DETERMINAZIONE DEL DIRIGENTE SERVIZIO VIA/VINCA 11 aprile 2025, n. 146

[ID VIP 12751] - Parco agrivoltaico denominato "ZARASOL" della potenza di 28,59 MW da realizzarsi in agro di Ascoli Satriano (FG) e delle relative opere di connessione alla RTN nei Comuni di Candela (FG) e Melfi (PZ).

**Istanza per il rilascio del Provvedimento di VIA nell'ambito del PUA ex art. 27 del D.lgs. n.152/2006 e ss.mm.ii.
Proponente: ZARASOL ITALIA S.R.L.**

Relazione tecnica a supporto dell'istruttoria sul progetto
ID_VIP 12751

Fig. 3 - layout di progetto rispetto alle aree non idonee classificate da R.R. 24 del 2010

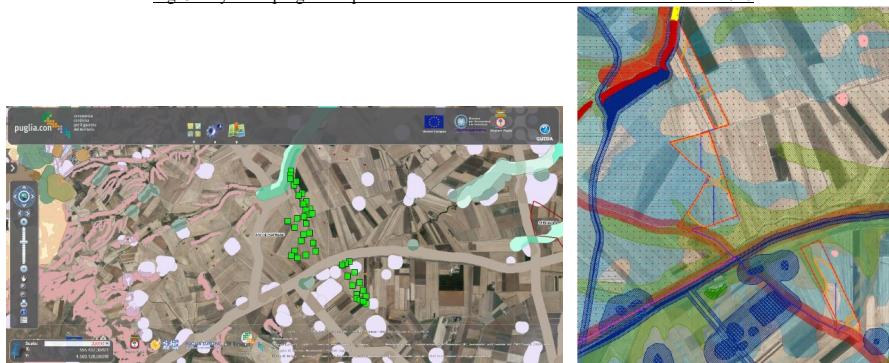
Dall'analisi della cartografia delle **aree non idonee** ai sensi del regolamento regionale n. 24 del 2010 (<http://www.sit.puglia.it>), Fig. 3, emerge che:

L'area complessiva contrattualizzata dell'impianto agrivoltaico ricade in parte:

- Componente Geomorfologica – UCP – Lane e gravine “Canale Castello” (marane) e Versanti;
- Componenti Culturali e Insediative – UCP – Paesaggi rurali;
- Componenti Culturali e Insediative – UCP – Area di rispetto rete tratturi “Braccio LagnanoCandela” e area di rispetto rete tratturi “Regio Tratturello Candela Montegentile”;
- Componenti dei Valori Percettivi – UCP – Strada a valenza paesaggistica “Fascia di tutela 70m”;
- Componenti dei Valori Percettivi – UCP – Coni visuali “Area media visibilità – Ascoli Satriano”

Mentre l'area racchiusa dalla recinzione graficamente è ritagliata tale che **ricade** solo nella componente culturale e insediativa UCP – Paesaggi rurali e nella componente dei valori percettivi UCP – Coni visuali “Area a media visibilità – Ascoli Satriano”.

Quindi si afferma in istruttoria che le aree interessate dall'impianto ai sensi del Regolamento regionale 24/2010 **ricadono** in **aree non idonee**.

Fig. 4 - Mappatura delle Aree Idonee D.L. 199/2021 c.s.m.i. – (aree tutelate D.Lgs. 42/2004)

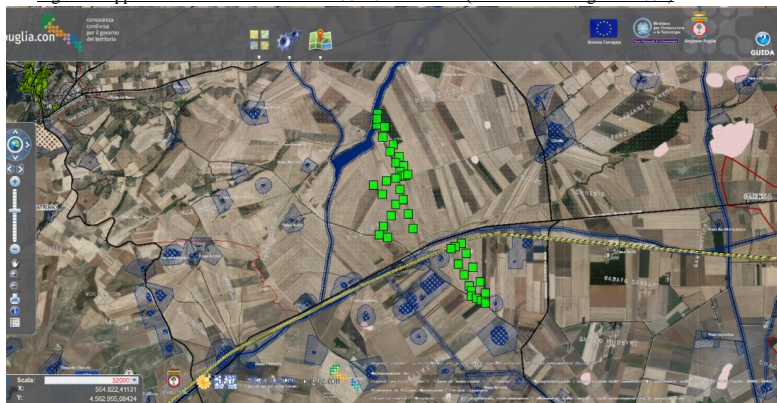
L'area complessiva contrattualizzata per l'impianto interferisce direttamente con beni tutelati, tuttavia il progetto prevede che l'area recintata, almeno graficamente, si ponga ai confini delle fasce di rispetto in modo che nell'area direttamente interessata dall'impianto recintato in argomento **non** sussistano dichiarazioni di interesse culturale ai sensi della parte II del Codice:

- **non ricadono** nella perimetrazione di alcun decreto di dichiarazione di notevole interesse pubblico ai sensi dell'art. 136 (Immobili e aree di notevole interesse pubblico) del D.lgs. 42/2004 - Codice dei beni culturali e del paesaggio;
- **non ricadono** nella perimetrazione di aree di cui all'art. 142 (Aree tutelate per legge) del Codice;

Mentre ricadono nella fascia di rispetto dei 500,00 m dei beni sottoposti a vincoli ai sensi della II parte o dell'art.136 del medesimo decreto, in particolare l'area contrattualizzata interferisce anche significativamente con gli stessi:

- N. 53 - Braccio Lagnano – Candela - Non Reintegrato fascia 30 m – Classe A
- N. 36 - Regio Tratturello Foggia Ascoli Lavello – Non reintegrato fascia 30 m – Classe A
- N. 54 - Regio Tratturello Candela Montegentile – Non reintegrato fascia 30 m – Classe A

Quindi con riferimento al D.lgs. 199/21 art. 20 co.8 e modificate dall'art 47 del DL n. 13 del 2023, ora Legge n. 41/23, si rileva che il progetto **non ricade** in **aree idonee**.

Fig. 5 – Inserimento dell'impianto nel territorio

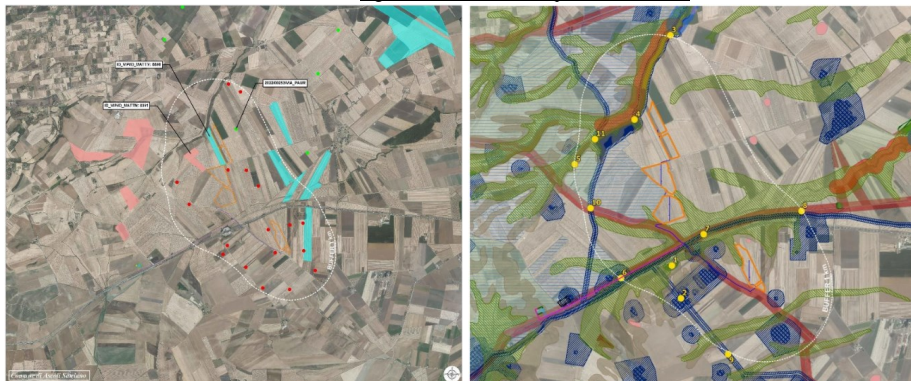
E' consistente la presenza diffusa e significativa su tutti i lati di impianti FER, si rileva la presenza di altri impianti, nel solo buffer di 1 km dall'impianto agrivoltaico oggetto di istruttoria sono presenti: n.1 impianto agro-fotovoltaico in corso di autorizzazione; n.1 impianto fotovoltaico in corso di autorizzazione; n.1 torre eolica in corso di autorizzazione; n.18 torri eoliche esistenti.

Mentre, sempre all'interno dell'area sottesa dal buffer di 1 km, sono stati individuati n.11 beni di rilevanza storico-architettonica e paesaggistica, come si evince dalla Fig. 5:
